SERVICE BULLETIN NO. / TECHNISCHE MITTEILUNG NR. OSB817-61

G 109, all S/N

ATA 24-00 Electrical Power

Alternative Toggle Switch

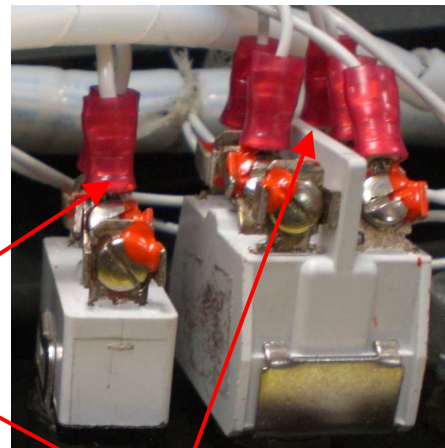
Marquardt-switches and the switch G109B-9000.10 made out of them are able to switch two separate circuits (double-pole). The second circuit is only used on particular switches. These switches (double-pole) have to be replaced by GS-942003-6-4-6-H (item 2 of List 2.2).

Single-pole-used switches have to be replaced by GS-942003-6-3-6-H only (item 1 of List 2.2).

single-pole installation
einpolige Installation

double-pole installation
zweipolige Installation

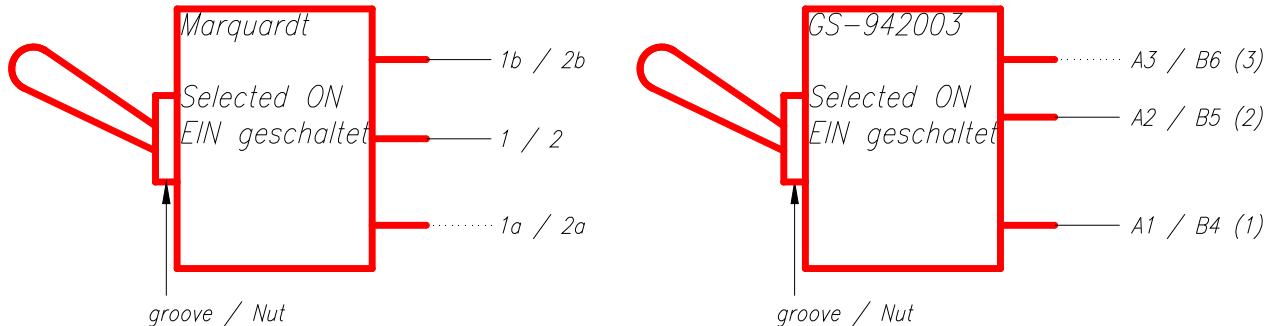
Note: The configuration of the terminals are different between the old switches and new GS-942003-switches. The middle terminals remain unchanged and the outer terminals are interchanged.

Marquardt Old Configuration Bisherige Belegung	GS-942003-6-4-6-H New Configuration double-pole Neue Belegung zweipolig	GS-942003-6-3-6-H New Configuration single-pole Neue Belegung einpolig
1	A2	2
1a	A3	3
1b	A1	1
2	B5	
2a	B6	
2b	B4

Note: The replaced switches should be checked for correct operation and function i.a.w. labelling after installation.
